NIEDERSCHRIFT

über die öffentliche Sitzung des Stadtrates vom Dienstag, 24. Mai 2022

15. Flächennutzungsplanänderung - Erweiterung der Kiesabbauflächen an der Schafweide;

B. 15. Änderung Flächennutzungsplan – Teilfläche A: Behandlung der Stellungnahmen:

Abb. 3 Auszug aus Luftbild (Aufnahmedatum 31.07.2020) mit Kennzeichnung des Planungsgebiets (schematisch rot umrandet) – ohne Maßstab

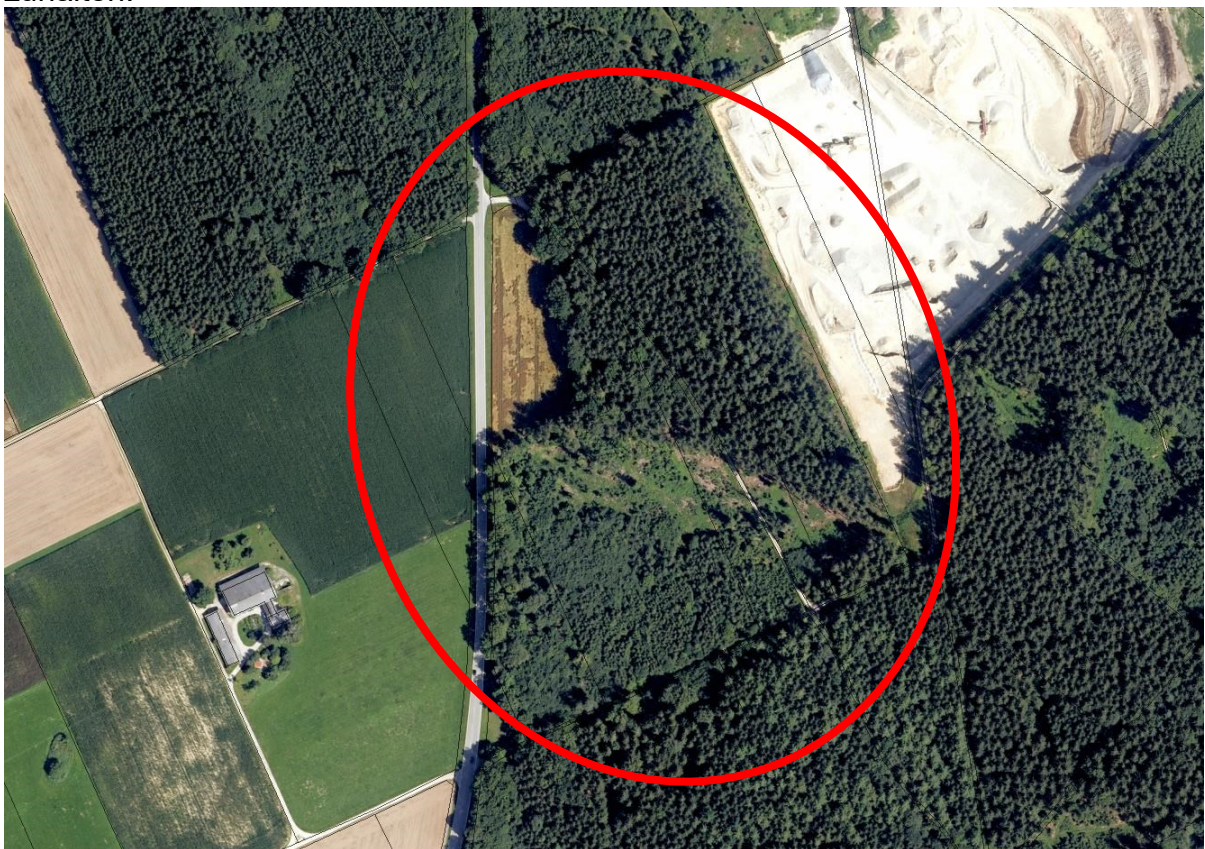
Zu Leitstruktur für Fledermäuse:

Der vorhandene Waldrand an der ST 8026 stellt eine Leitstruktur für Fledermäuse dar. Der Grundgedanke der Vermeidungsmaßnahme 04 berücksichtigt daher den Erhalt der von Süden kommenden Strukturen. Bestehende Flugrouten werden in diesem Bereich damit nicht beeinträchtigt. In Weiterführung der vorhandenen Strukturen nach Norden zielt die geplante Vermeidungsmaßnahme auf eine Ergänzung bzw. Fortführung der vorhandenen Strukturen ab. Die Anbauverbotszone von 20 m zur Staatsstraße ist dabei einzuhalten.

Abb. 4 Kennzeichnung der vorläufig geplanten Abbauabschnitte M 1 : 2.500
 Kartengrundlage: Digitale Flurkarte mit Luftbild; Geobasisdaten: © 2021 Bayerische Vermessungsverwaltung

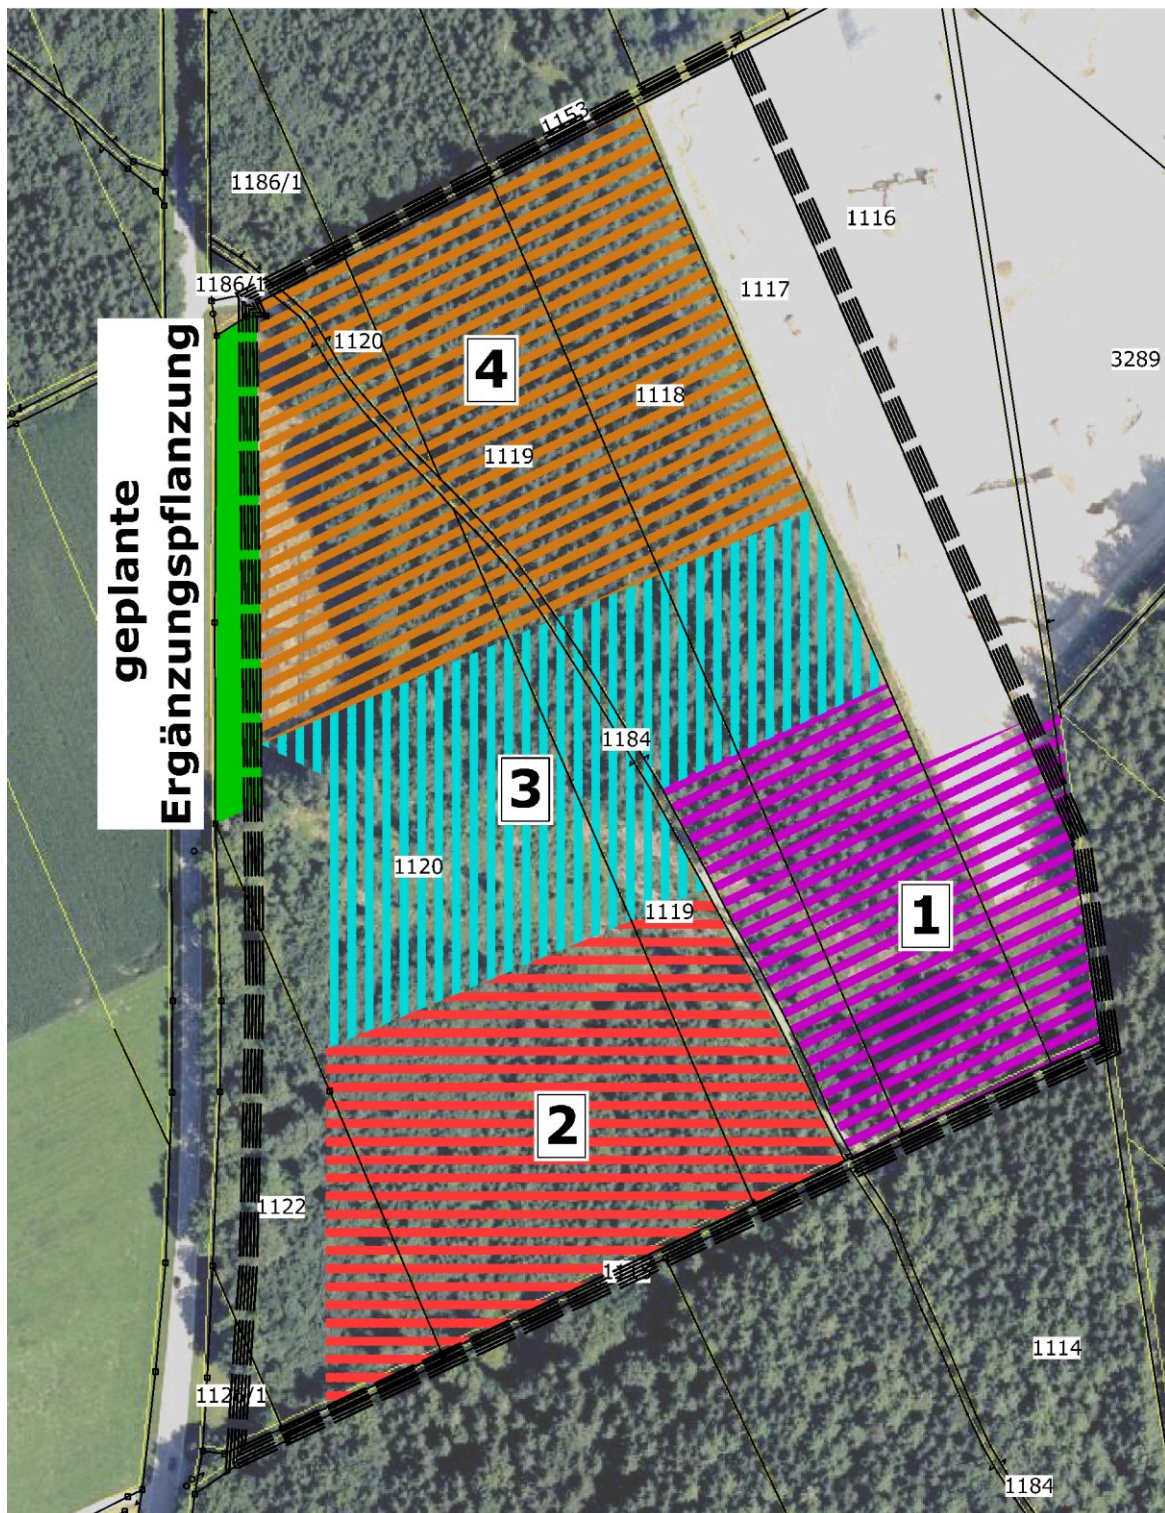
Als erste Maßnahmen (Nr. 1, folgende Abbildung) sollen im Südosten der Anschluss zur jetzigen Auskiesungsfläche hergestellt werden und entsprechende Pflanzmaßnahmen entlang der Staatsstraße vorab durchgeführt werden. Hierzu wird entlang der Staatsstraße ein Teil der Rotlage zur Geländeaufholung und der entnommene Waldboden eingebaut und sofort bepflanzt.

Als zweites (Nr. 2) erfolgt die Erweiterung nach Westen. In diesem Zuge wird die bereits geräumte Fläche gesperrt werden. Der Verkehr wird dann nach Westen auf die Staatsstraße abgeleitet.
